Anregungen, die nach der öffentlichen Vorstellung der Entwurfsplanung zum Radwall am 26.11.2019 eingegangen sind:

### Direkte, baulich getrennte Wegeführung

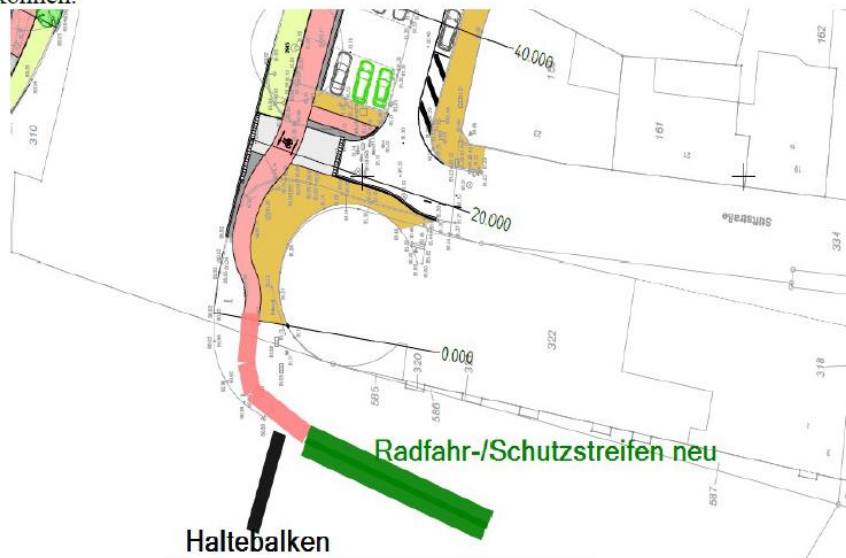
Anmerkung zum bestehenden Entwurf:

insgesamt zu viele Fahrbahnwechsel und Verschwenkungen in der Wegewührung. Diese kosten den Fahrradfahrer Zeit und Kraft; Gefahrenstelle an Übergang zum Käthe-Kollwitz-Gymnasium; Fehlende Sicherheit und Leichtigkeit des Radverkehrs

Meine Idee:

Baulich getrennter Radweg parallel zur Fahrbahn als Sicherheit für Fuß- und Radverkehr; einheitliche Wegeführung, keine Verschwenkungen; Zeit- und kraftsparende Fahrweise möglich; Sicherheit und Leichtigkeit des Radverkehrs gewährleistet

Insgesamt gibt es bei der Planung des Radwalls wenig verbleibende Verschwenkungen. Gegenüber der aktuellen Situation werden deutliche Verbesserungen erzielt. Eine weitere Reduzierung wäre nur mit dem Wegfall von Bäumen, Parkplätzen oder Fahrspuren möglich gewesen. Der Anregung kann nicht gefolgt werden.

**Gefahr durch Sichtbehinderung Trafokasten / Baum**

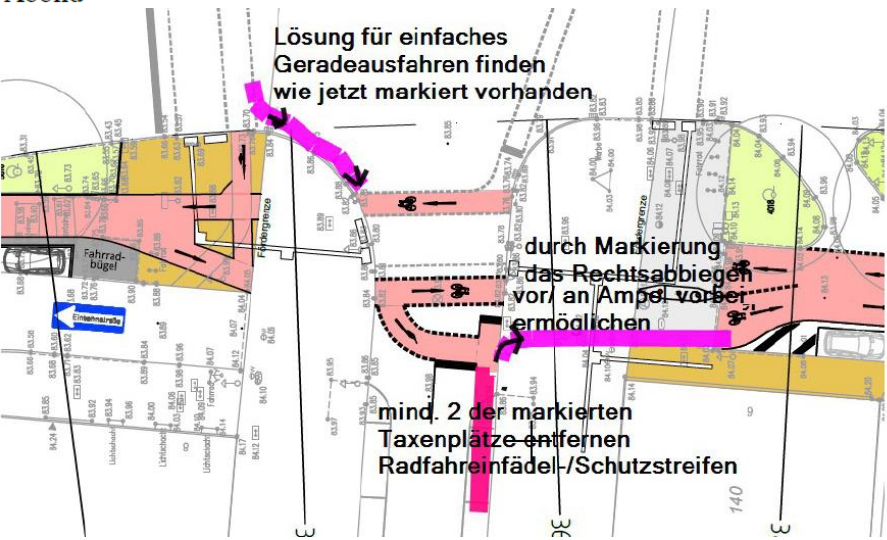
Anmerkung zum bestehenden Entwurf:  
Radfahrer verschwinden hinter der Begrünung und dem Trafokasten - Unfallgefahr!

Meine Idee:  
Trafokasten versetzen?

An dieser Stelle wird die Einfahrt für Kfz vom Wall in die Straße Beginenhof unterbunden und allein die Ausfahrt auf den Wallring ermöglicht. Damit besteht diese Gefahr nicht.

### Baulicher Radweg statt Fahrradstraße

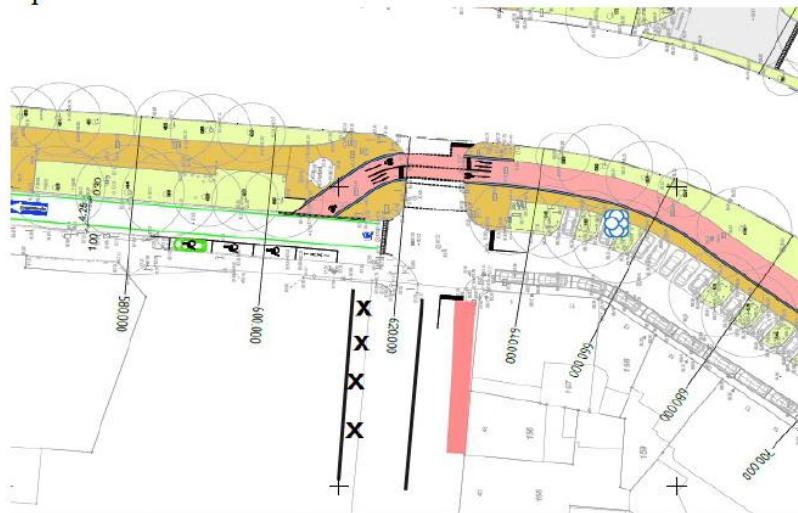
Anmerkung zum bestehenden Entwurf:  
Fahrradstraße ist unsicher und langsam mit Autos, die Parkplätze suchen

Meine Idee:  
Baulichen Radweg auf der bestehenden Promenade anlegen; Senkrechtparken in Richtung Promenade um 90° drehen (zu Längsparkern), wenn mehr Platz für Rad- und Fußweg nötig ist

In diesem Bereich bietet die Führung des Radverkehrs auf der Fahrbahn die Chance die bestehende Promenade aufzuwerten und ausschließlich für zu Fuß Gehende attraktiv zu gestalten. Hinzu kommt, dass der Radweg den von zu Fuß Gehenden hoch frequentierten Bereich im Übergang Ostenhellweg-Kaiserstraße queren müsste. Eine Führung auf der Nebenfahrbahn als Fahrradstraße schützt hier die zu Fuß Gehenden.  
Der Anregung wird nicht gefolgt.

**Radfahrer aus Süden kommenden werden beim Abbiegen übersehen**

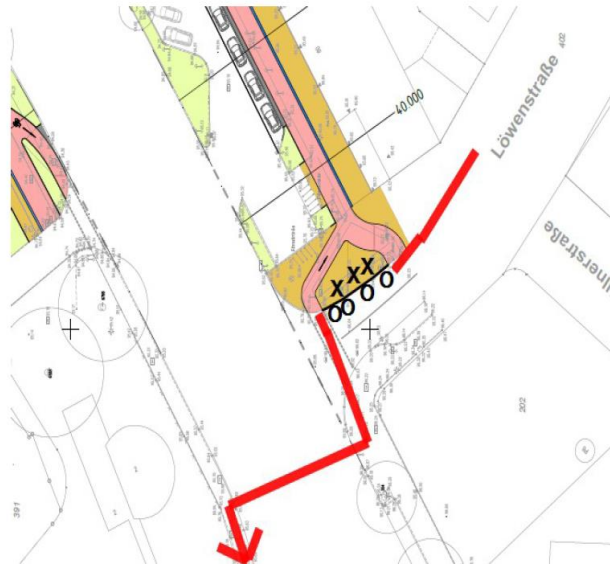
Anmerkung zum bestehenden Entwurf:  
Linksabbiegende Autofahrer achten auf den entgegenkommenden Verkehr, aber rechnen nicht mit Radfahrern aus Richtung Süden;  
Radfahrer aus dem Schatten der Baumreihe

Meine Idee:  
getrennte Ampelschaltung für Radfahrer (geradeaus) und Autofahrer (rechts- und links abbiegend)

Die Signalsteuerung an dem Knoten Olpe / Ostwall / Arndtstraße wird vollständig (auch zum Schutz der Radfahrenden) überarbeitet.

### Überforderung gleichzeitig auf Fahrräder zu achten und einen Parkplatz zu suchen

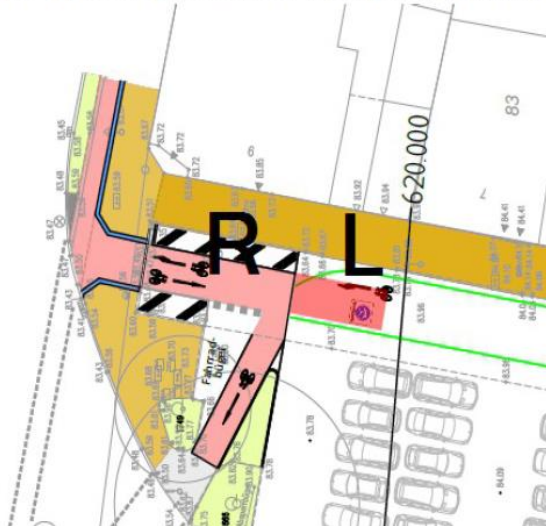
Enge Fahrbahn mit ausparkenden Pkw; zu schmal für eigenen Radweg

Fahrradstraße deutlich markieren, z. B. mit Banner und Farbmarkierung

Der Anregung wird gefolgt. Die Ein- und Ausfahrten für den Kfz-Verkehr sind zur Reduzierung der Geschwindigkeit mit Aufpflasterungen versehen. Der Beginn der Fahrradstraße im Einfahrtsbereich erhält eine Rotmarkierung.

### Durchgehende Signalisierung über Kfz-Rechtsabbieger und Hamburger Straße

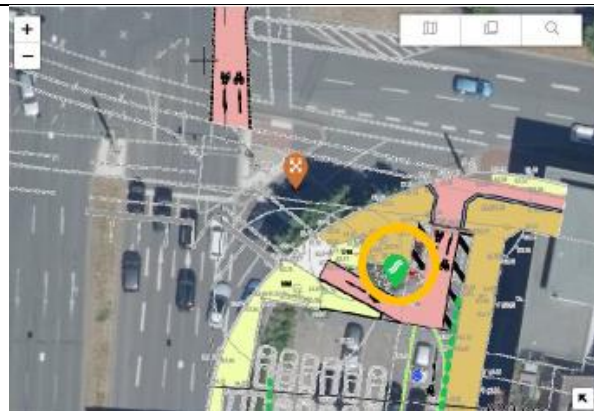
Anmerkung zum bestehenden Entwurf:  
Doppelte Wartezeit für Fahrradfahrer durch signalisierte Rechtsabbieger Rote Welle

Meine Idee:  
Änderung der Signalisierung zu durchgehender Grünphase für Radfahrer

Die Signalisierung ist in diesem Knoten auf die Stärke der Verkehrsströme angepasst und somit wird dem aus Süden kommenden und nach Osten abbiegenden Kfz-Verkehr mit dem aus gleicher Richtung geradeausfahrenden Kfz-Verkehr grün gegeben. Dies ermöglicht keine durchgehende Grünphase für den Radverkehr. Im Rahmen der Maßnahme W1.2 Verkehrsuntersuchung für den Radwall wird die Verkehrsführung auf dem gesamten Wallring untersucht und Verbesserungspotential identifiziert.

### Kurvenradius zu eng

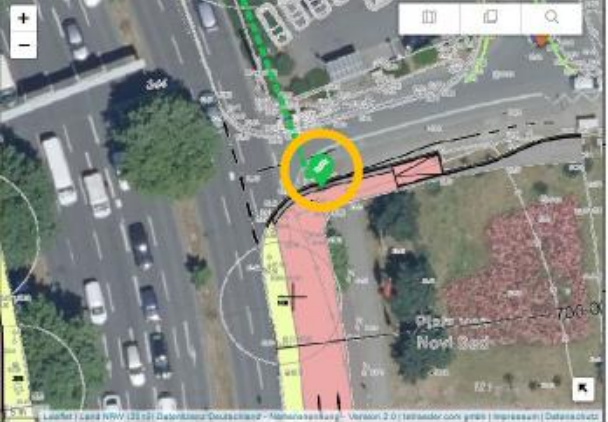
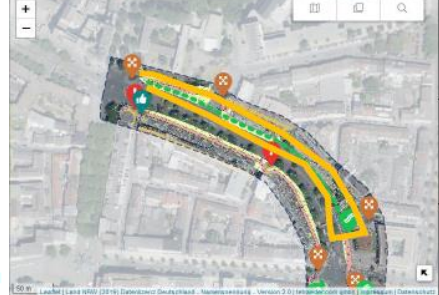
Anmerkung zum bestehenden Entwurf:  
zu enger Kurvenradius auf Parkplatz

Meine Idee:  
weiteren Kurvenradius für leichtere Befahrbarkeit --> zusammen mit Grüner Welle / durchgehender Signalisierung

Der Radfahrende aus Richtung Norden hat einen weiten Kurvenradius, um von der Signalanlage auf die Fahrradstraße einzubiegen. Der Radfahrende aus dieser Richtung, welcher nach Osten fahren möchte, wird vor der Verkehrsinsel entlang und dann im Brüderweg auf den vorhandenen Radweg geführt.
